LAVORI DI COLLEGAMENTO TRA LA S.S.11 A MAGENTA E LA TANGENZIALE OVEST DI MILANO

1° STRALCIO DA MAGENTA A VIGEVANO - TRATTA C

PROGETTO ESECUTIVO

RELAZIONE CONFRONTO FRA PROGETTO DEFINITIVO E PROGETTO ESECUTIVO

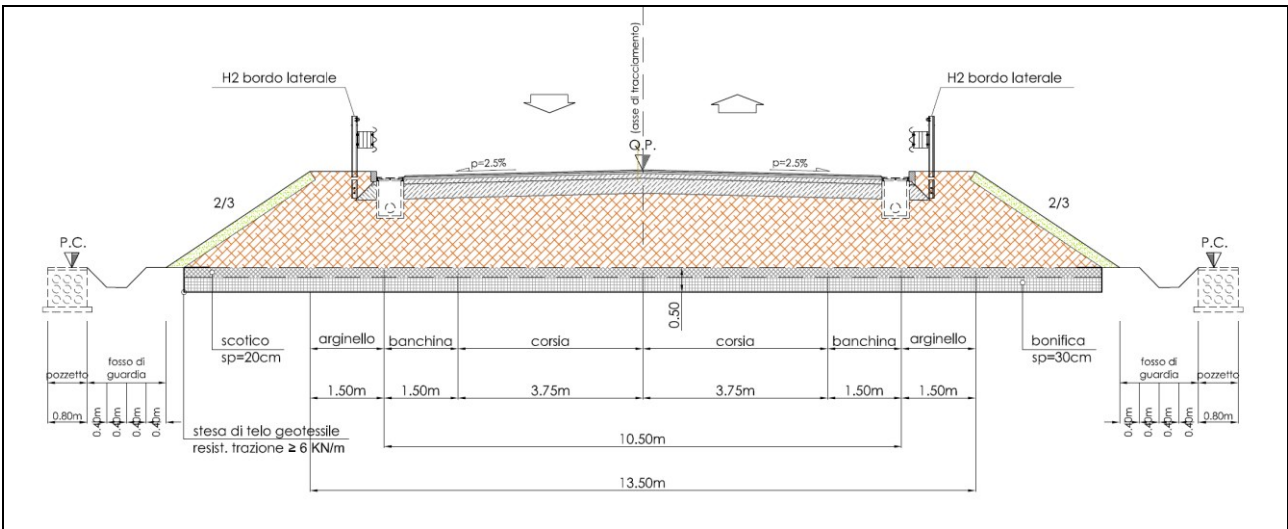
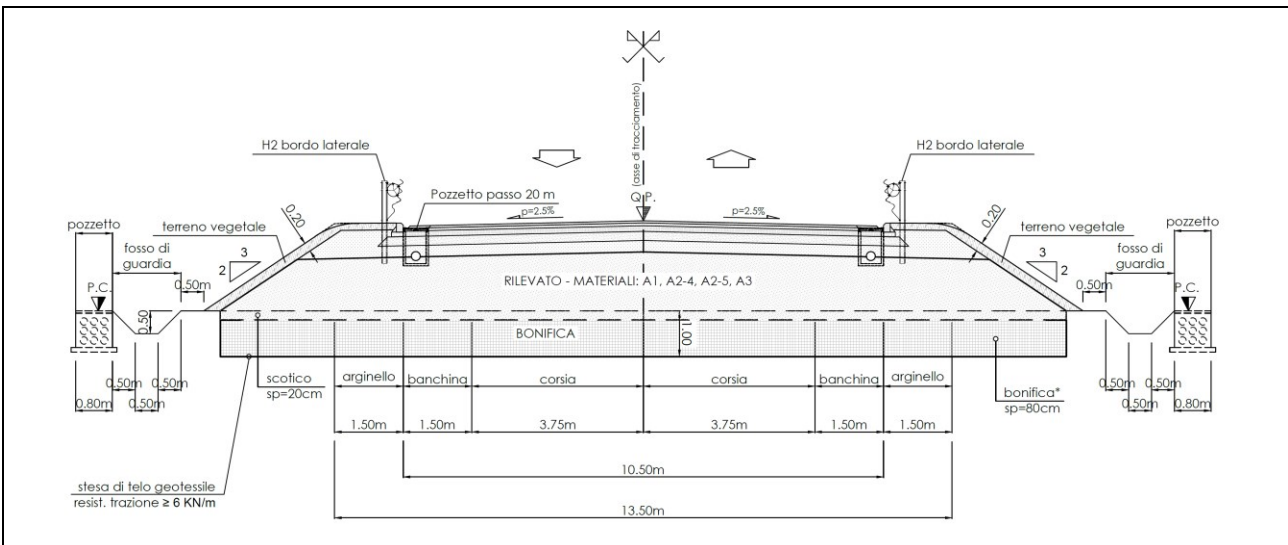
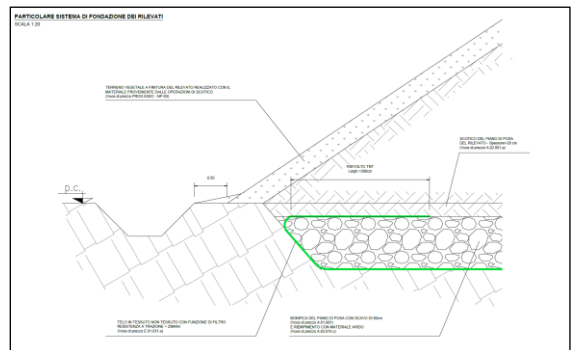
Il progetto definitivo prevedeva una bonifica complessiva di spessore contenuto pari a 50cm comprensiva di 20cm di scotico superficiale

In base alle osservazioni dirette delle carote di sondaggio e dei pozzetti esplorativi, lo spessore del terreno vegetale varia da un minimo di 30 cm ad un massimo di 80 cm, anche se non si possono escludere spessori maggiori, tenuto conto della distanza esistente fra sondaggio e sondaggio.

Fa eccezione il tratto a cavallo del ponte di attraversamento del Naviglio Bereguardo ove le indagini svolte (cfr. sondaggio S14-33, prova penetrometrica SCPT12(2000)) evidenziano la presenza di terreni a prevalente frazione fine (litotipo L5) con spessori anche dell'ordine di 3 m.

Notoriamente il terreno vegetale non ha caratteristiche geotecniche tali da costituire sicuro piano di fondazione dei rilevati stradali, per cui detto **piano di fondazione è stato fissato prudenzialmente alla profondità media di 100 cm dal piano campagna**, salvo approfondimenti locali laddove necessario. Lo spessore di scavo risultante sarà sostituito da materiale arido grossolano avvolto in un telo di tessuto-non tessuto.

Nel caso dei due tratti di rilevato adiacenti al ponte Bereguardo è stato previsto un intervento di bonifica più profondo; fra le varie possibilità esaminate vi sono la sostituzione dell'intero spessore di materiale vegetale (o comunque soffice) con materiale grossolano selezionato, la correzione granulometrica del materiale in sito, mediante compenetrazione con pietrisco grossolano, oppure la stabilizzazione a calce/cemento di uno strato di congruo spessore. La scelta progettuale adottata prevede il consolidamento dei terreni in sito mediante correzione granulometrica, come di seguito descritto:

- aumento dello spessore di bonifica, da 100 cm a 150 cm (comprensivi di 20 cm di scotico);
- stabilizzazione granulometrica del terreno limoso-sabbioso residuo mediante apporto di materiale lapideo a spigoli vivi (dimensioni 4-7 cm), in strati di piccolo spessore (15 cm massimo) da compattare con rullo vibrante in modo che detto materiale si compenetri con il materiale in sito fornendo allo stesso una ossatura grossolana.

CONFRONTO PROGETTO DEFINITIVO – PROGETTO ESECUTIVO

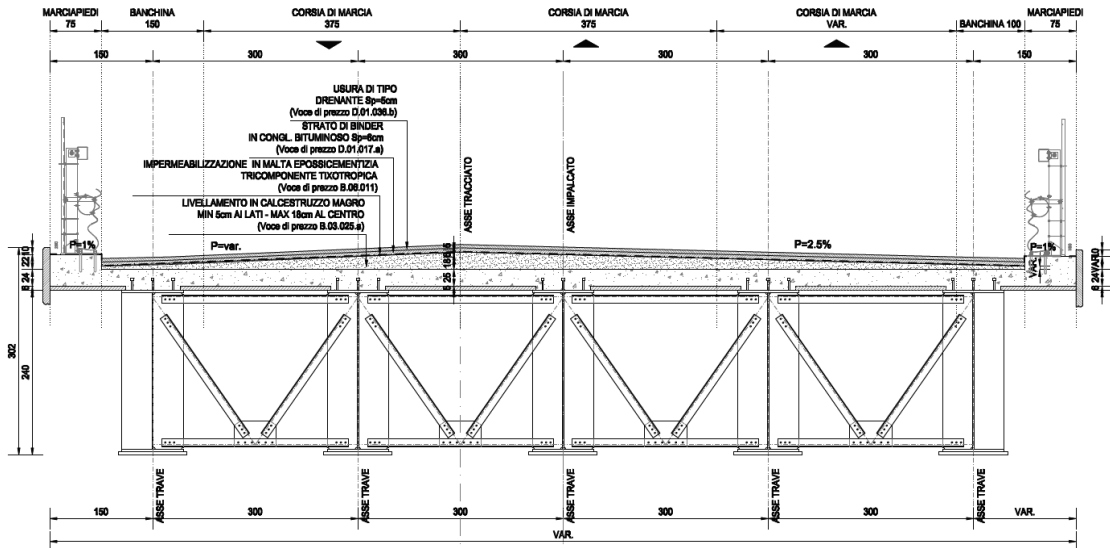
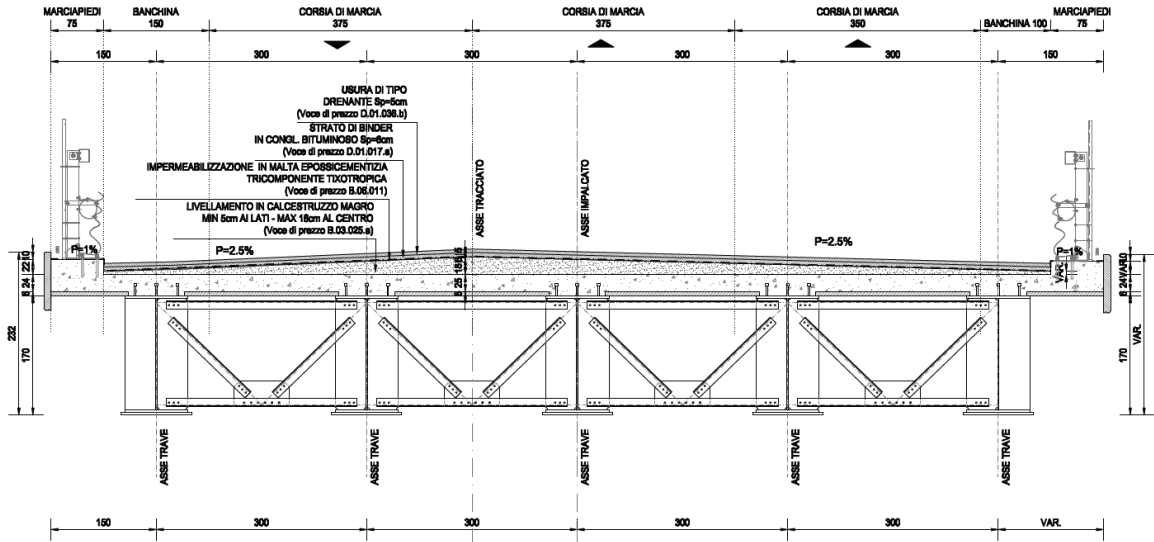
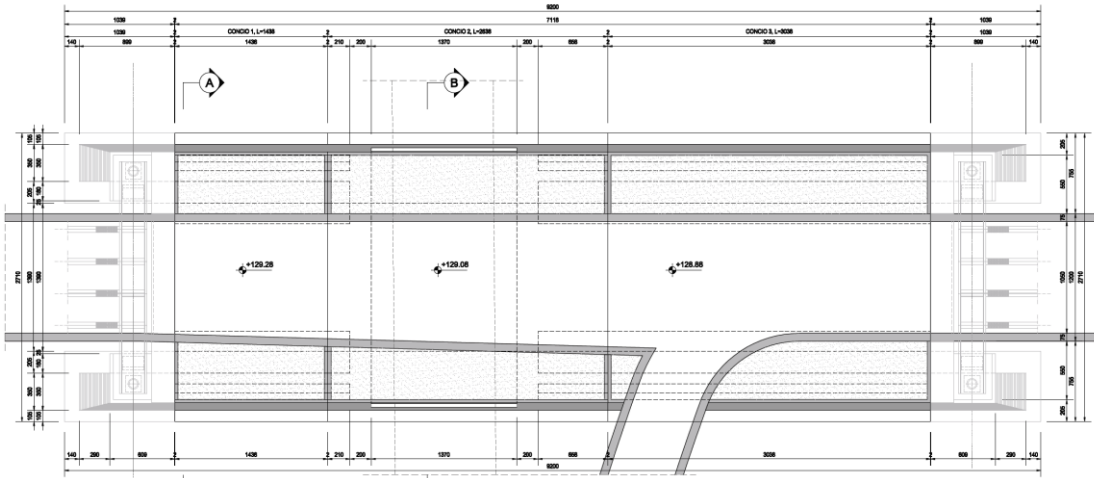
Il principale problema dell'opera sopra riportata (oltre a una complessa manutenzione dei cavi in precompresso post-tesi posti sia sul trasverso di pila che sui ritti) è legato alla sostanziale incompatibilità delle rampe rispetto alla nuova geometria. Le rampe di ingresso infatti incidono con angoli prossimi ai 90° ° (essendo vietata la presenza di corsie di accelerazione) rispetto all'asse principale come previsto dall'attuale normativa sulle intersezione (D.M. 19/06/2006).

E' stato quindi previsto una sequenza di opera (Viadotti e coperture tipo Gallerie artificiali) poste al di sopra dell'attuale viabilità). Il complesso di opere in sequenza VI01, GA01, VI02, GA02, VI03, GA03 e VI04 consente lo scavalco della linea FS Milano – Mortara, di un ramo di svincolo e del Naviglio Grande.

- Viadotto VI01 costituito da un impalcato a struttura mista acciaio calcestruzzo a 4 campate di luce rispettivamente pari a 65, 65, 51, 30m; le travi longitudinali a doppio "T" – n. 5 di altezza variabile da 1.70m in mezzeria a h=2.40m sugli appoggi - si intestato su dei trasversi rigidi di testata cassonati la cui funzione è quella di garantire l'appoggio dell'impalcato sulle pile disposti lateralmente. Le pile sono state progettate con una forma a "V" rovescia. L'impalcato è isolato sismicamente con apparecchi tipo friction pendulum. La presente WBS ricomprensive sia le strutture di impalcato che le 2 pile sia la spalla A lungo l'asse principale e la spalla B di uscita della rampa.

L'introduzione della pila 03 ha consentito di spostare la spalla B e la spalla della rampa verso sud consentendo di evitare le interferenze (presenti nel progetto definitivo e non risolte) con gli impianti di sollevamento dell'attuale sottopasso.

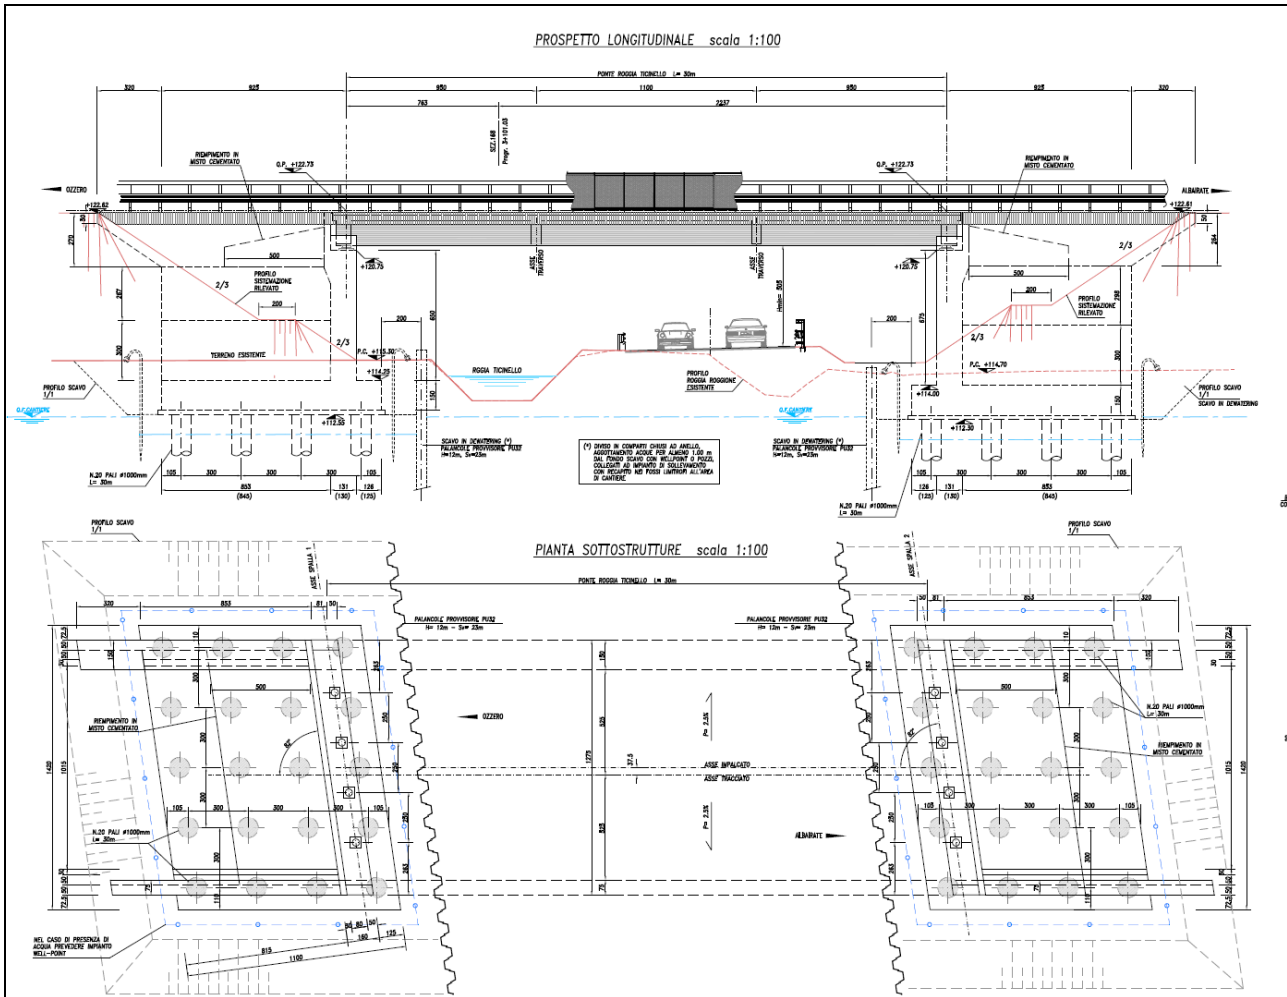
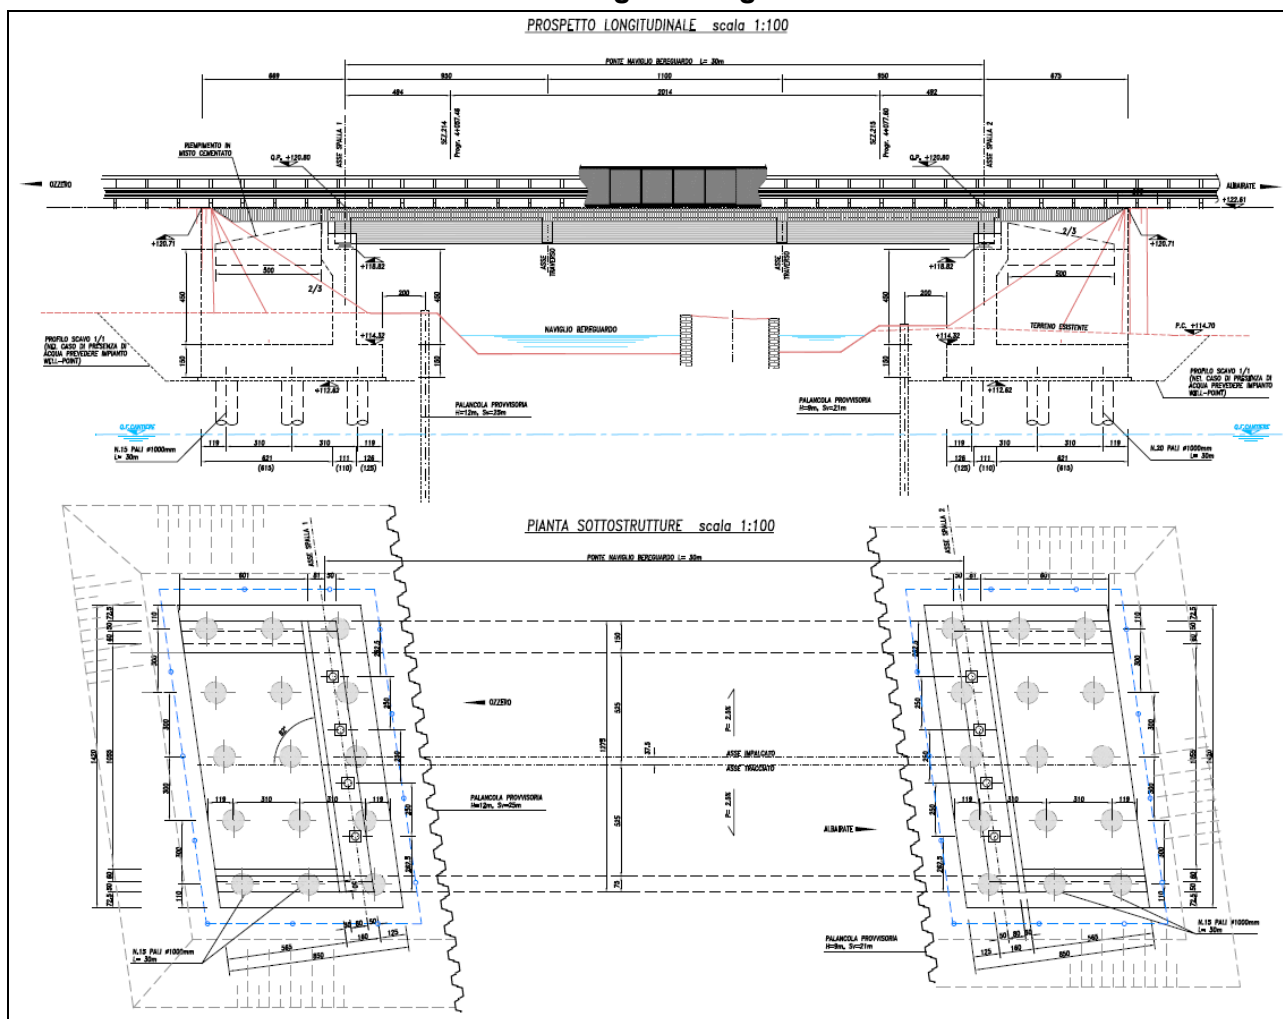
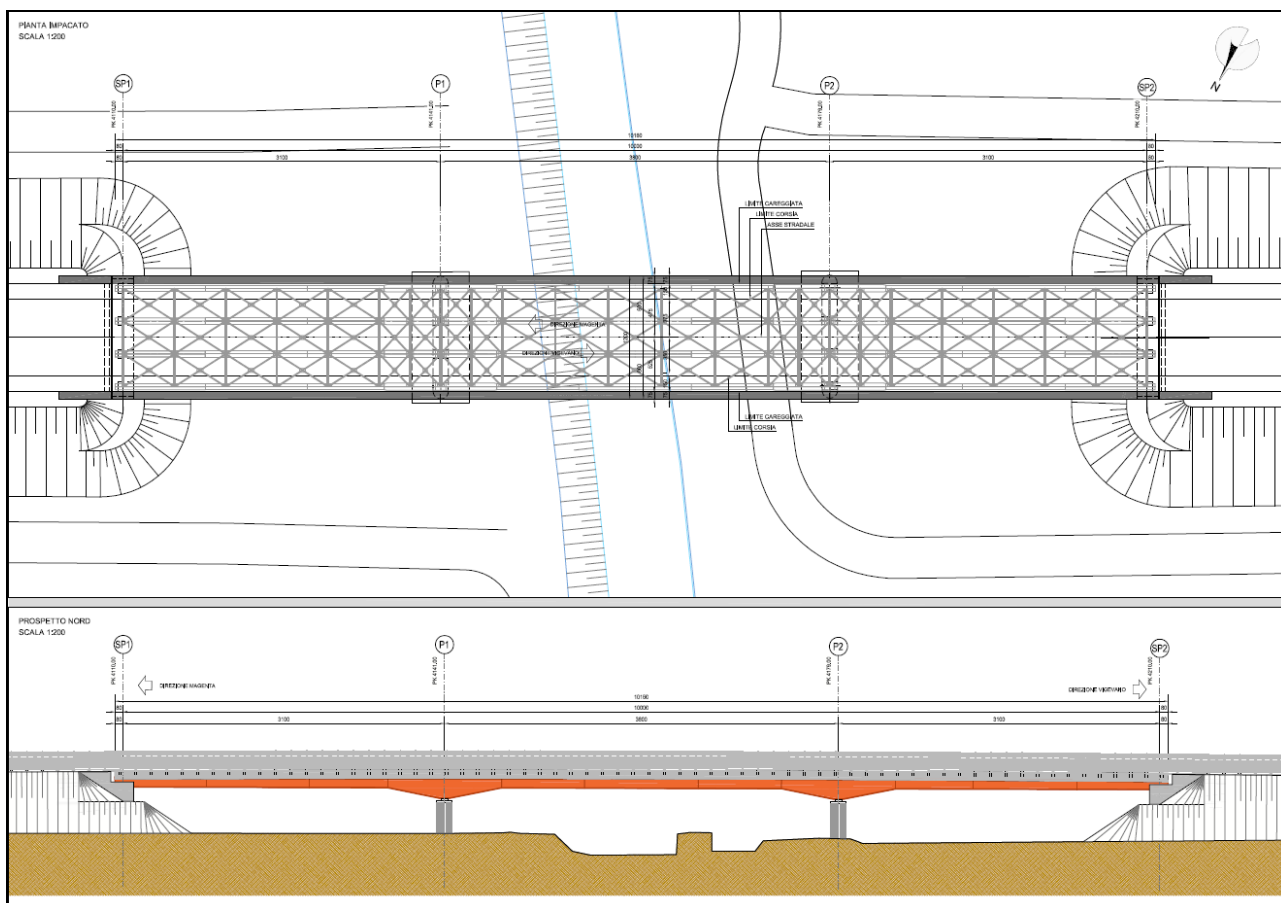
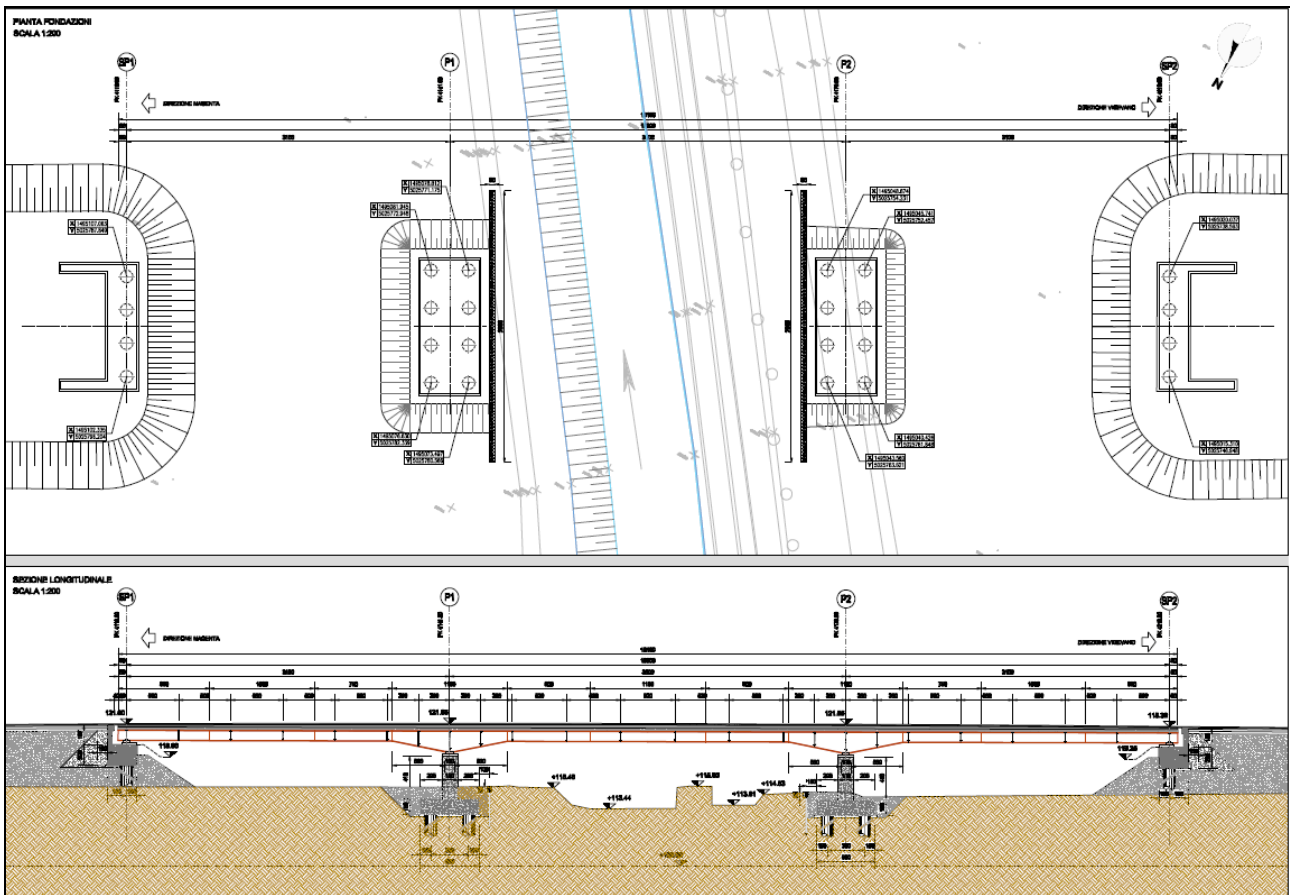
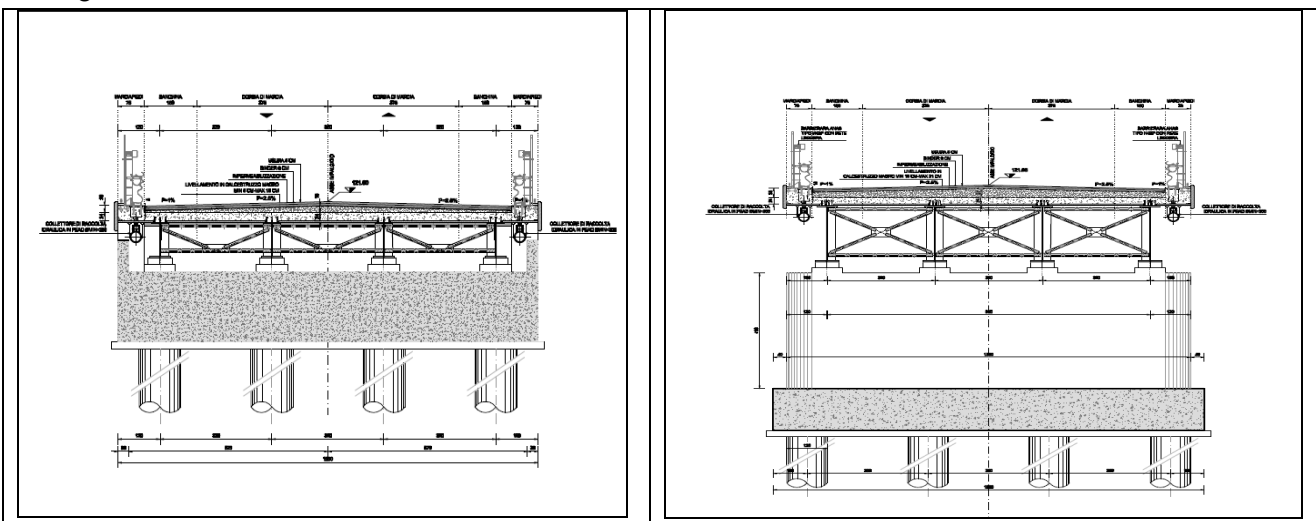
Il progetto posto a base di gara prevedeva per l'attraversamento della Roggia Ticinello e del Naviglio Bereguardo, la realizzazione di ponti a unica campata di luce pari a 30m.

Le spalle erano previste di tipo scatolato con altezza dallo spiccato fondazione dell'ordine dei 6/7m. Apposite opere provvisoria contenevano l'argine fluviale durante lo scavo delle ciabatte di fondazione.

In considerazione delle interferenze con le viabilità arginali presenti in situ (oggetto peraltro di prescrizione) e al fine di garantire una maggiore trasparenza idraulica (in ottemperanza alle prescrizioni normative che richiedono una luce minima di 40m per gli attraversamenti fluviali) e faunistica all'opera il progetto esecutivo ha previsto la realizzazione di un'opera di luce complessiva pari a 100ml circa .

Il viadotto è stato progettato con un impalcato a struttura mista acciaio calcestruzzo a carreggiate separate ciascuna delle quali sorretta da n.4 travi a doppio "T" ad altezza variabile collegate fra loro da trasversi di tipo torsio-rigidi.

L'opera a tre campate è progettata con schema di trave continua e presenta luci di calcolo misurate in asse appoggio pari a 31m+38m+31m oltre i retrotravi di 80cm.

Le spalle sono state progettate come spalle a “cuscino”, fondate su di un’unica fila di pali di grande diametro $\varnothing 1200$. I piani di imposta delle pile sono previsti in sommità al rilevato stradale così da minimizzare le azioni di spinta e le azioni sismiche su queste strutture nonché al fine di contenere i costi dell’opera.

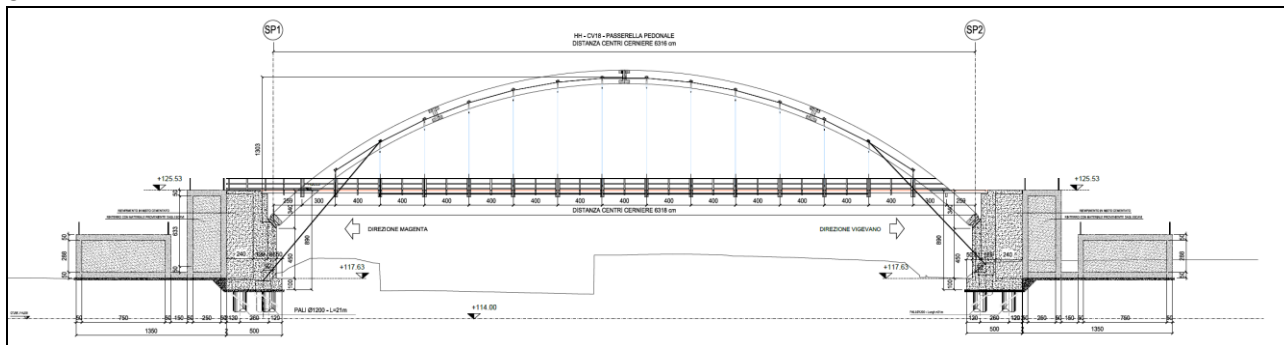
Il progetto definitivo prevedeva la realizzazione di una passerella pedonale a travi reticolari in acciaio

Il progetto esecutivo ha previsto il ricorso a una passerella ad arco in legno di luce pari a 60m più gradevole atta a marcare il percorso ciclo-pedonale
